AMMODERNAMENTO A N° 4 CORSIE DELLA S.S. 514  
"DI CHIARAMONTE" E DELLA S.S. 194 RAGUSANA  
DALLO SVINCOLO CON LA S.S. 115 ALLO  
SVINCOLO CON LA S.S. 114.

PROGETTO DEFINITIVO

Risposte alle note presentate dalla Soprintendenza della Provincia di Ragusa  
in Cds

Figura 1: Progr. 5+750 interno all'area 8e con livello di tutela 2 – Elab D01-T100-AM026-1-P6-002

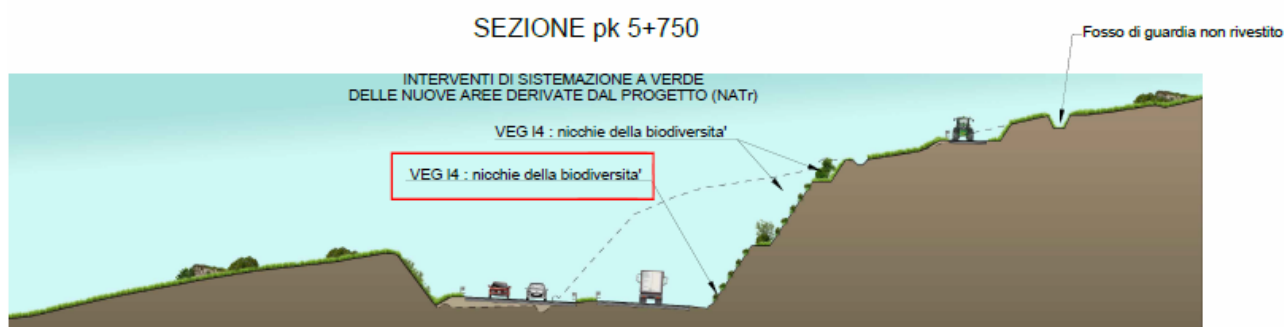
- 8) E' opportuno che nelle porzioni dove il tracciato stradale incontra i livelli di tutela 2 e 3, così come individuati nel piano paesaggistico approvato, e nel viadotto Coste siano effettuate delle sezioni trasversali al nuovo percorso dalle quali si evidenzia in che modo sono state superate le criticità incontrate, mettendo opportunamente in rilievo le opere da realizzare e la sistemazione del versante sia esso con muri in cls sia terrazzamenti trattati con tecniche di ingegneria naturalistica;

Oltre a quanto sopra descritto deve altresì osservare che, così come indicato nelle "Norme di attuazione" del "Piano Paesaggistico degli Ambiti 15, 16 e 17 della Provincia di Ragusa", nelle aree con livello di tutela 2 non devono essere effettuati movimenti terra e trasformazioni dei caratteri morfologici e paesistici dei versanti, ai fini del mantenimento dell'equilibrio idrogeologico. In relazione a ciò si osserva che la scelta di perseguire al massimo l'adeguamento in sede della SS514 consente di non modificare in modo sostanziale la morfologia delle aree attraversate: verranno infatti conservate le caratteristiche geometriche dei versanti, allargando rilevati e trincee già esistenti, e infine integrando le lavorazioni con l'esecuzione di interventi di sistemazione a verde delle nuove aree derivate dal progetto e di naturalizzazione delle aree in dismissione della viabilità primaria e secondaria. A titolo d'esempio si riporta la sezione L1 pk. 5+750 (vedi Fig 1), ricadente nel "Paesaggio agrario a campi chiusi di Dirupo Rosso, Scannalupi-Galla, Rizzarello-Serra Muraglia, agro di San Giacomo, agro di Giarratana-Scorsonara, Marchesa, Casasia, Cozzo Carbonara, agro di Monterosso Almo, Comparao. Aree di interesse archeologico comprese" (8e), ove è prevista la realizzazione della viabilità con allargamento della trincea già esistente, mantenendo le pendenze originarie delle scarpate della stessa. La scarpata in destra, che ha previsto l'arretramento del versante di qualche metro, verrà rinaturalizzata con interventi di sistemazione a verde (NATr) costituiti da gruppi arbustivi (VEG-TR1) e inerbimento delle nicchie della biodiversità (VEG-I4).

Si rimanda alla lettura delle tavole dei regimi normativi per l'analisi delle relazioni del progetto con le aree di tutela di livello 2 e 3.

Figura 3: Stralcio Regimi Normativi del Piano Paesaggistico di Ragusa lettere a)-e)

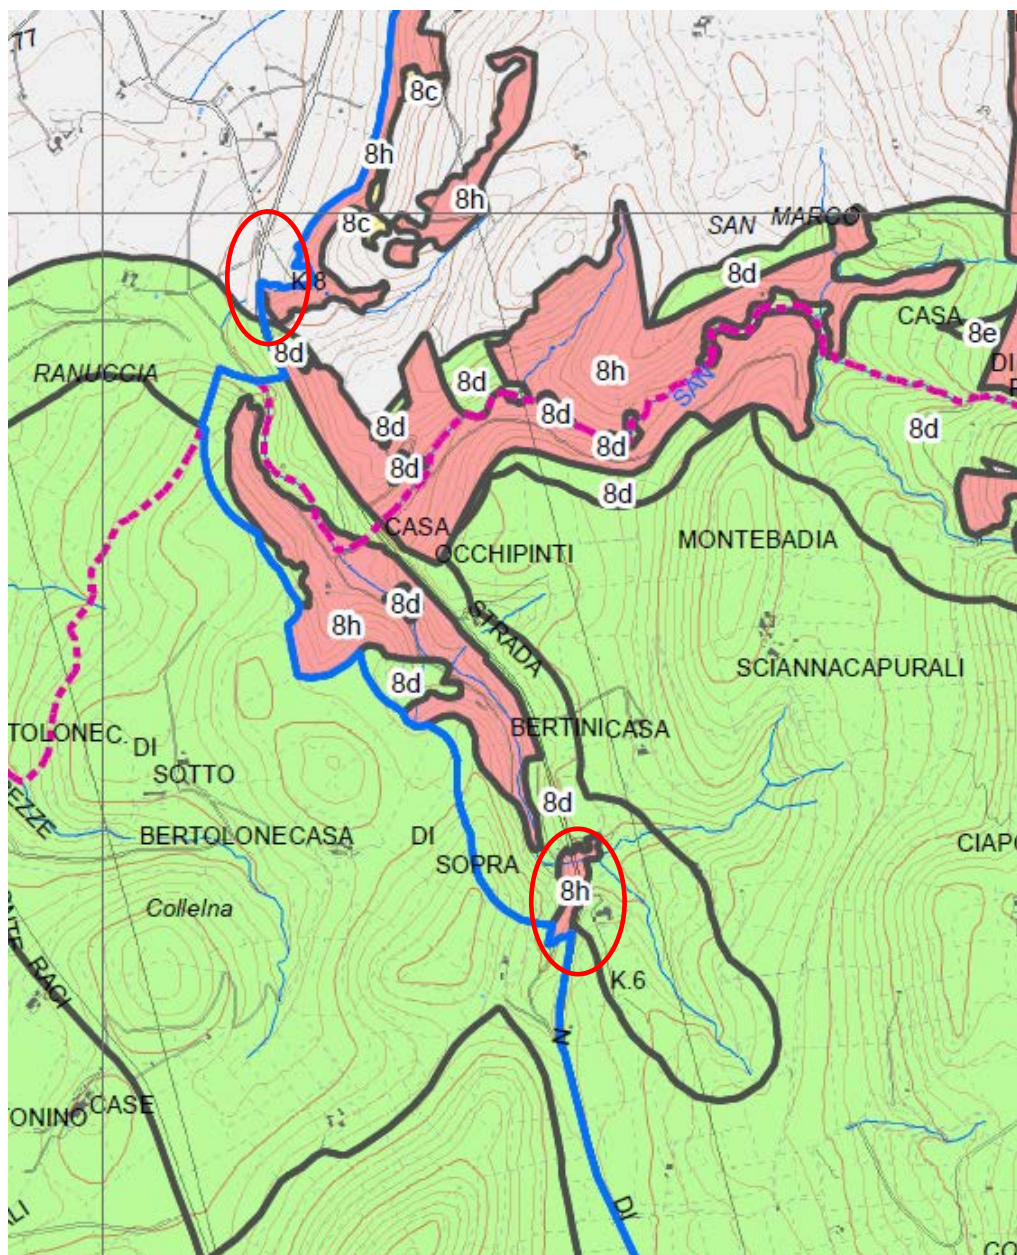
- 1) Tabella contenente le aree sottoposte a diversi livelli di tutela che il Piano Paesaggistico approvato con D.A. n. 1346 del 5 Aprile 2016 pubblicato nella GURS n.20 parte I del 13 maggio 2016 interessa lungo il tracciato con richiesta di conseguente rimodulazione del progetto definitivo.

- a) Lotto 1 pk da 5+970 a pk 6+190 (Comune di Ragusa) circa 240 m. In base al Piano Paesaggistico della Provincia di Ragusa l'area è denominata 8h *Paesaggio delle aree boscate e vegetazione assimilata* e si colloca trasversalmente all'attuale SS514, che risulta ricompresa nella medesima area. In fase di analisi della problematica, la superficie complessiva è stata suddivisa nelle due porzioni ad est ed a Ovest della SS 514, determinando due superfici inferiori all'ettaro (vedi elaborato Regimi Normativi del Piano Paesaggistico su fotomosaico Ambiti 15-16-17 Ragusa Tavola 2 di 5).

Vedi stralci dei Regimi Normativi Fig 3 e 4

**Figura 5: Cantiere base Lotto 1 – Progr 0+500 esterno all'area 7d con livello di tutela 2 – Elab D01-T1L1-CA014-1-P7-001**

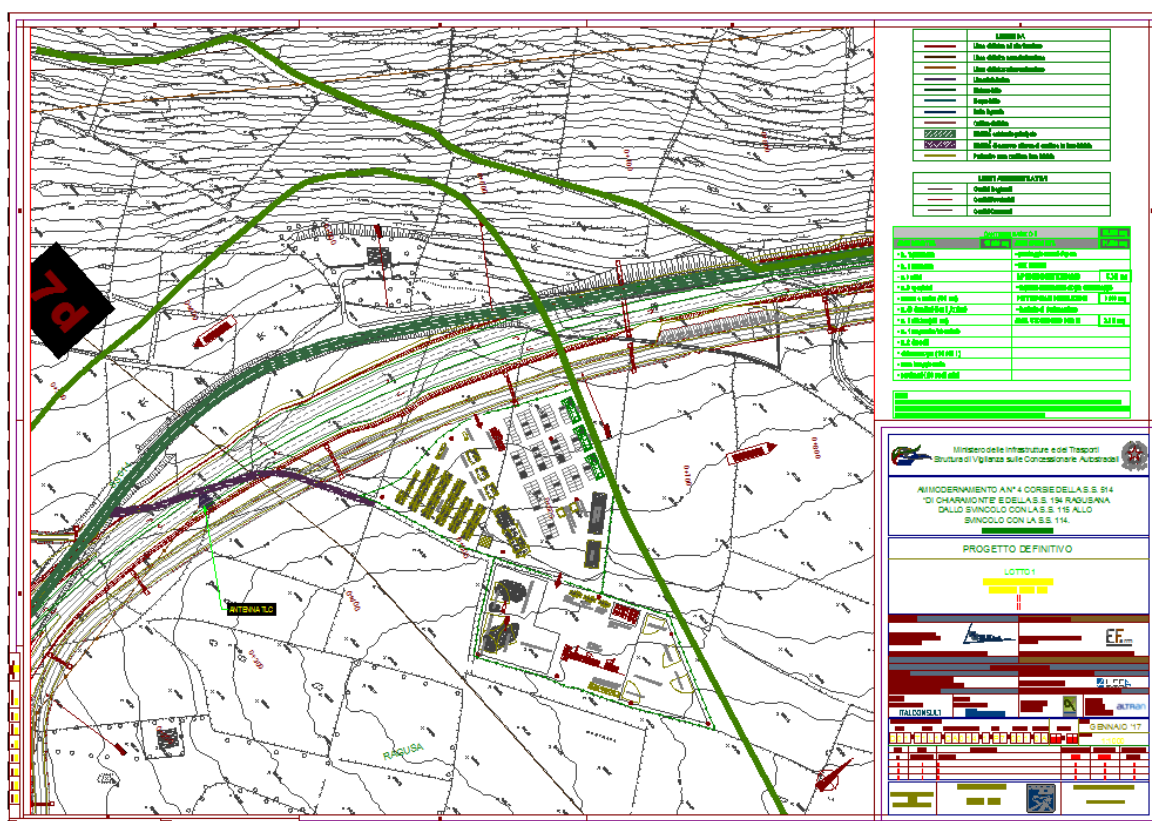
- 2) Prescrizione inerente le aree di cantiere: Nelle aree di cantiere non si dovranno realizzare opere in c.l.s. o materiale bituminoso ma si potrà utilizzare solo materiale drenante inoltre nelle aree dove è prevista la frantumazione, le barriere fonoassorbenti devono essere mimetizzate con siepi o pareti inverdite, rete metallica, paletti e filtro verde;

Nelle Fig 5 e 6 sotto riportate sono stati sovrapposti i limiti delle aree di tutela alle planimetrie dei cantieri. Come evidenziato le aree di cantiere risultano entrambe esterne alle aree di tutela (area 7d con livello di tutela 2 per il lotto 1 e area 4 b con livello di tutela 2 per il lotto 2).

Più in dettaglio si procederà a interventi di ripristino in cui gli usi agricoli saranno associati a elementi di naturalità: infatti per il Cantiere Base del Lotto 1 è previsto un intervento di recupero agricolo con specie miglioratrici della fertilità dei suoli mediante l'uso prevalente di leguminose azotofissatrici come *Trifolium repens* e *Trifolium subterraneum*, associato a un intervento di tipo naturalistico con la realizzazione di un'area di circa 1500mq in cui saranno posti a dimora gruppi arbustivi a capacità xerica.

Fig. 10 Foto simulazione dello svincolo n.2 sulla S.P. 7

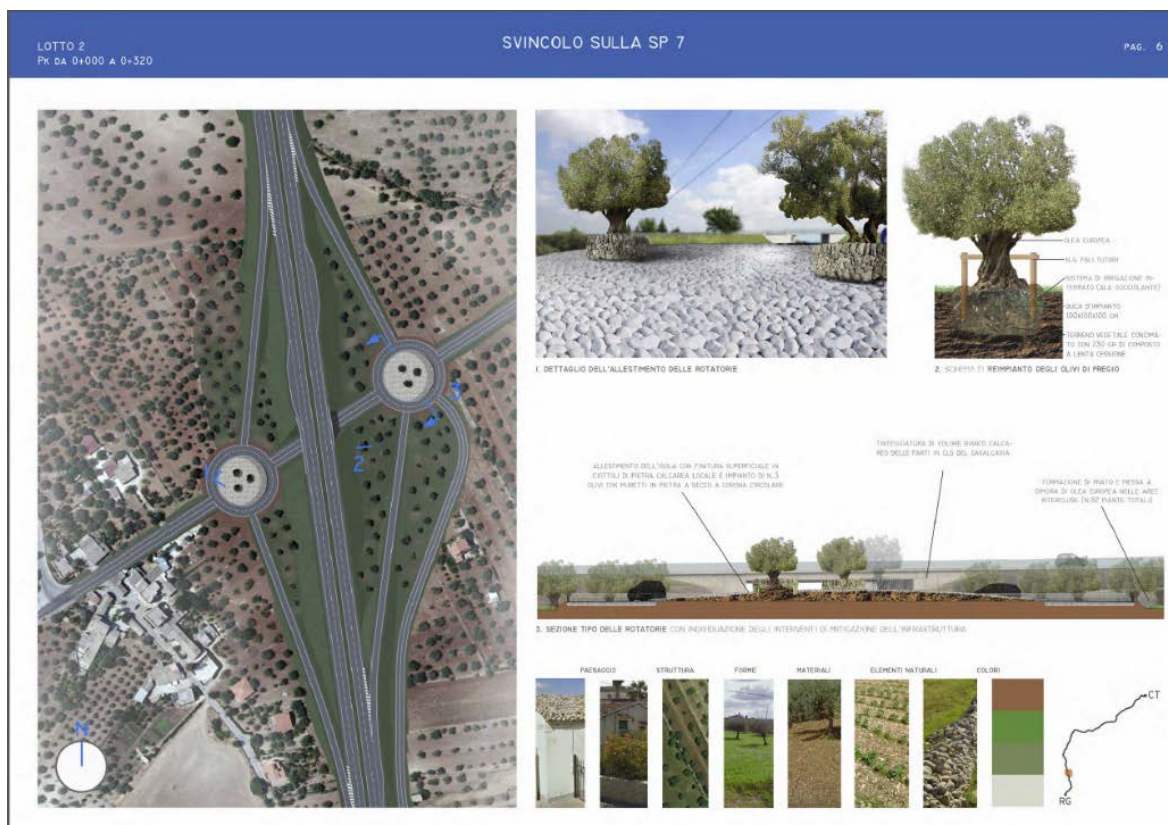
- 3) Relativamente ai rivestimenti proposti: i piloni del viadotto, quelli dei cavalcavia, i muri di sostegno in cemento armato nonché le rampe di accesso ove non sono previste scarpate inerbite dovranno essere rivestite con conci di pietra di calcare duro locale lavorati a spacco con bordi irregolari dello spessore di almeno 20 centimetri, senza stuccature o sigillature tra conci, il risultato finale dovrà dare la trama del classico muro a secco ibleo con sovrastante traversa.

Si prevede l'adozione di rivestimenti in pietra nel caso dei muri di sostegno (vedi Fig 9). La necessità di contenimento dei costi realizzativi ha indotto la necessità di operare una selezione tra gli elementi caratterizzanti il paesaggio, dando priorità all'inserimento di rivestimenti in pietra sui paramenti dei muri in c.a. ed all'allestimento delle rotatorie dell'intersezione con la Strada Provinciale n. 7 (Svincolo n. 2) per Comiso (vedi Fig 10).
